Nº do artigo 1888 600 150 e 1888 998 101

Fig. 1: Embreagem

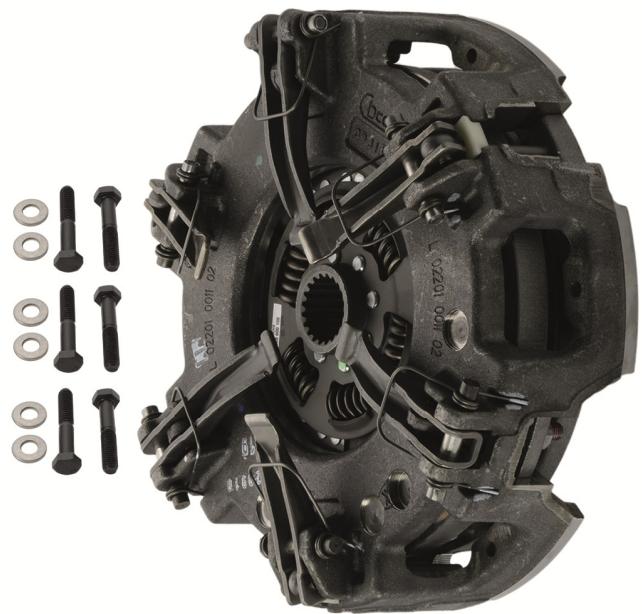
As embreagens com carcaça ventilada, molas de torção e revestimentos sinterizados (nº do artigo 1888 600 150 e 1888 998 101) substituem as embreagens (nº do artigo 1888 600 117, 1888 600 119 e 1888 634 006).

A embreagem com carcaça ventilada pode ser montada, sem modificar o volante.
São fornecidos seis parafusos M8x1,25x45.
